## Notat

### Hvidbog af 2. offentlighedsfase for miljøkonsekvensvurdering af Spildevandsprojekt Spangen

Sagsnummer  
2024-0149372

## DES - Særligt støjende (og vibrerende) aktiviteter + perioder med meget byggeplads trafik

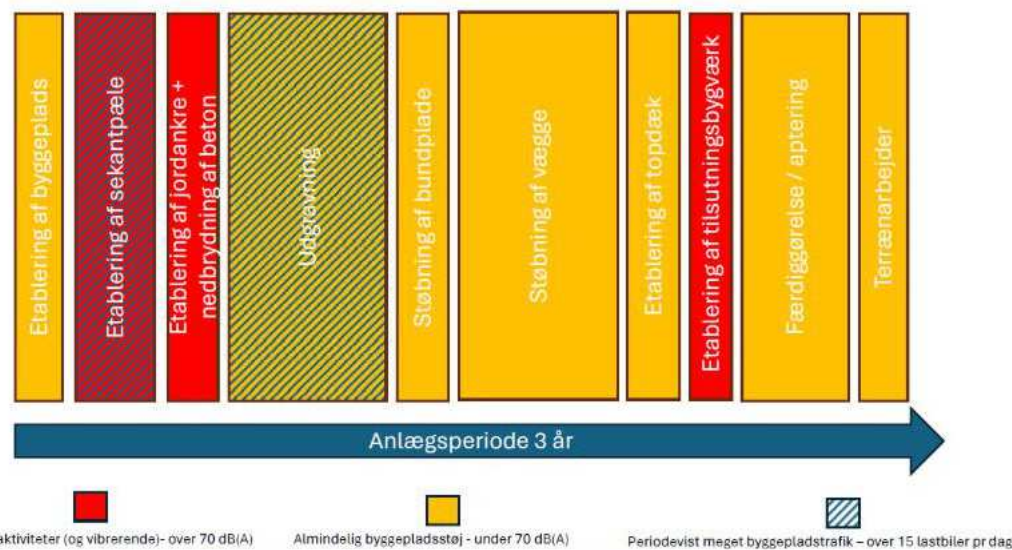
<p>del af det samlede støjbillede fra byggepladserne i forhold til den forventede samlede anlægsperiode.</p> <p><u>Variabel støjbelastning på byggepladser</u> Støjbelastningen fra en byggeplads afhænger af, hvilken type byggeplads, der er tale om. Byggepladsen (DEN) med startskakt, hvor tunnelboremaskinen skal sendes afsted fra, vil have aktiviteter af varierende støjbelastning i hele anlægsperioden, mens byggepladser med modtageskakten DES vil have perioder uden aktivitet, mens man venter på, at tunnelboremaskine kommer frem til skakten.</p> <p><u>Principfigurer af støj-, vibrations- og trafikbelastning på KIL DEN og DES</u> Nedenstående figurer viser de overordnede anlægsfaser, som er på de 3 byggepladser. Figurerne er principfigurer for at illustrere, at hvor i anlægsperioden, der forekommer særligt støjende aktiviteter, risiko for bygningskadelig vibrationer og/eller mere intensiv lastbilkørsel. Faselængderne er indikative, og der vil være perioder med lidt eller ingen aktivitet både i faserne og imellem i disse, som ikke vises på figurerne. Det ses af figurerne, at de særligt støjende aktiviteter udgør en mindre del af den samlede anlægsperiode.</p>
